入札説明書に対する質疑事項の回答

工事名： 滋賀医科大学附属病院C病棟4階無菌室(C409等)改修機械設備工事

質 疑 回 答 書

消火設備 C病棟4階平面図(改修) S=1/50

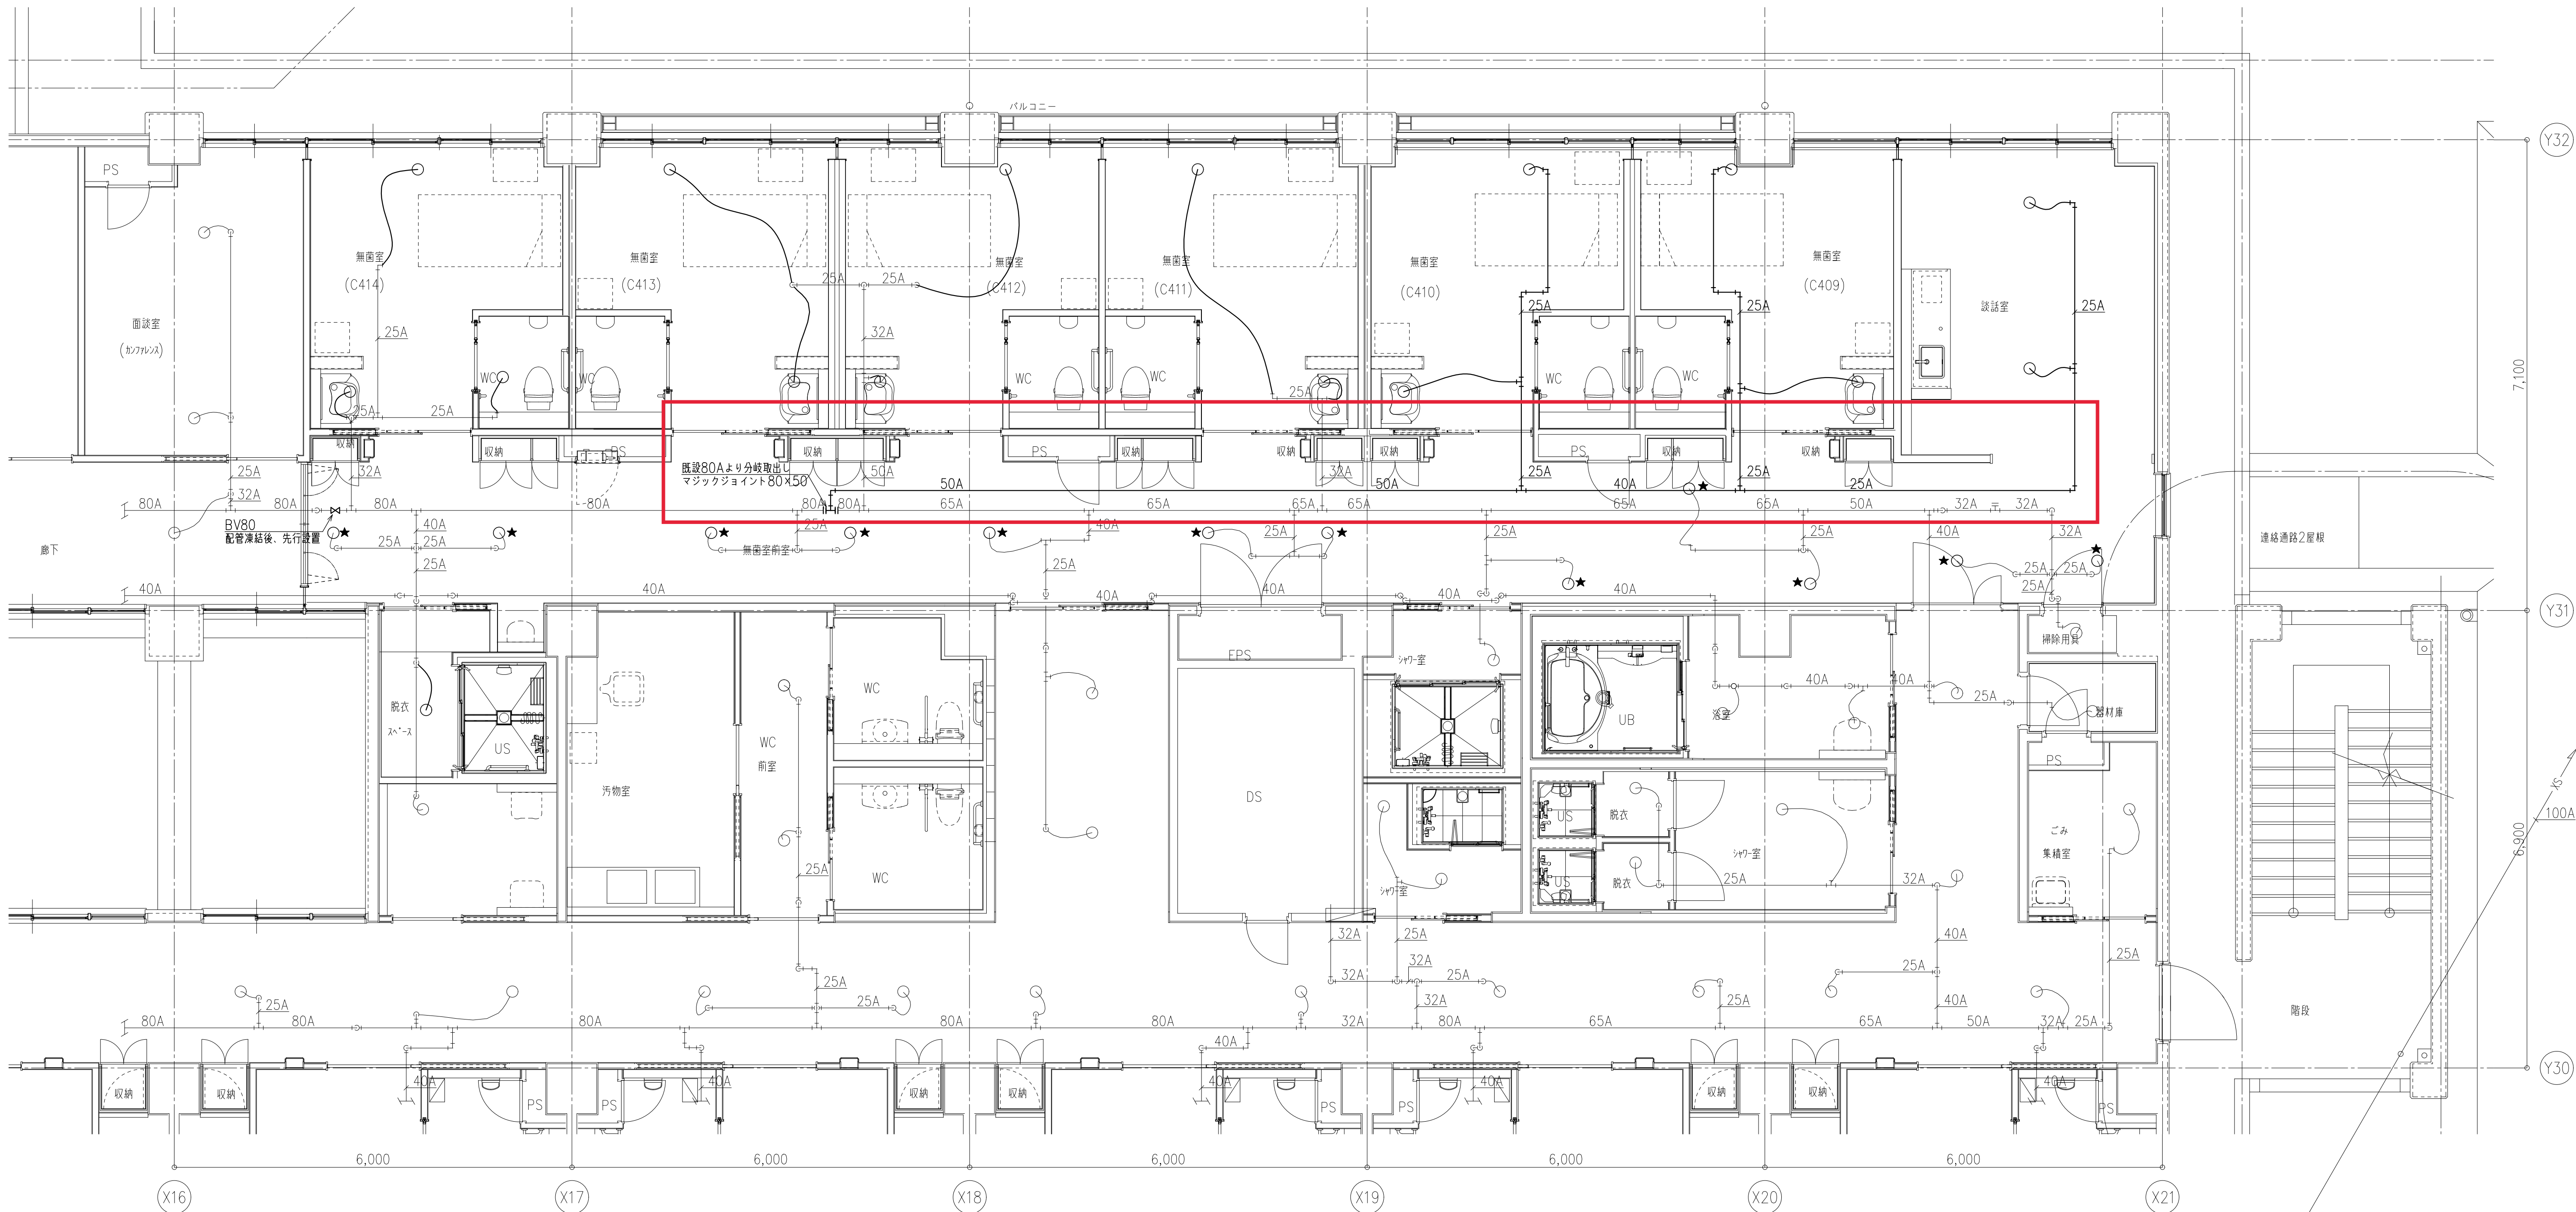
変更箇所を示す。
